> K03 5040 et K04 5040

Marque : Renault, Jeep (Chrysler)

GATES INFOS TECHNIQUE

Evolution

Fig. 3

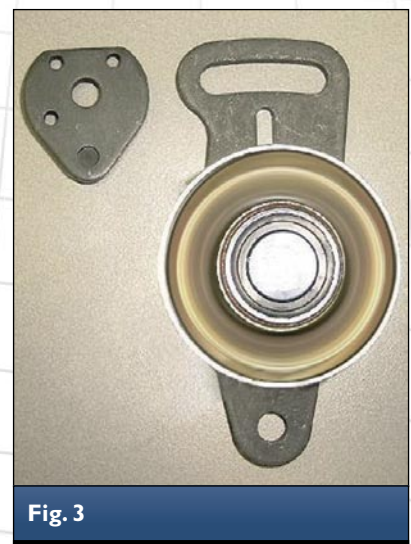
Nous avons ainsi suivi les changements chez le constructeur : l'ancien tendeur (ref. 7700722452 – fig 1) n'est plus disponible et a été remplacé par le nouveau (ref. 7700871169 – fig 2).

Le nouveau tendeur existe en 2 parties (fig. 3), qui doivent être assemblées comme sur la fig. 2.

Le nouveau système est plus performant que l'ancien, qui était tendu par un ressort. Souvent, le ressort se bloquait et ne poussait pas assez fort contre la bague qui active la plaque de base du tendeur.

Comme il y a une grosse différence d'aspect entre l'ancien et le nouveau tendeur, vous trouverez, ci-dessous, les instructions d'installation du nouveau kit :

- 1) Démonter l'ancien tendeur
- 2) Démonter l'ancienne bague et le ressort, dont vous n'avez plus besoin
- 3) Installer le nouveau tendeur avec les boulons de l'ancien
- 4) Pousser le tendeur contre la courroie jusqu'à ce qu'elle soit correctement tendue (par exemple, en utilisant des pinces pour circlips si l'outil d'origine n'est pas disponible)
- 5) Serrer les boulons du tendeur
- 6) Faire faire 2 tours au moteur
- 7) Contrôler la tension avec le STTI
- 8) Si la tension n'est pas correcte, ajuster, refaire faire 2 tours au moteur et revérifier.
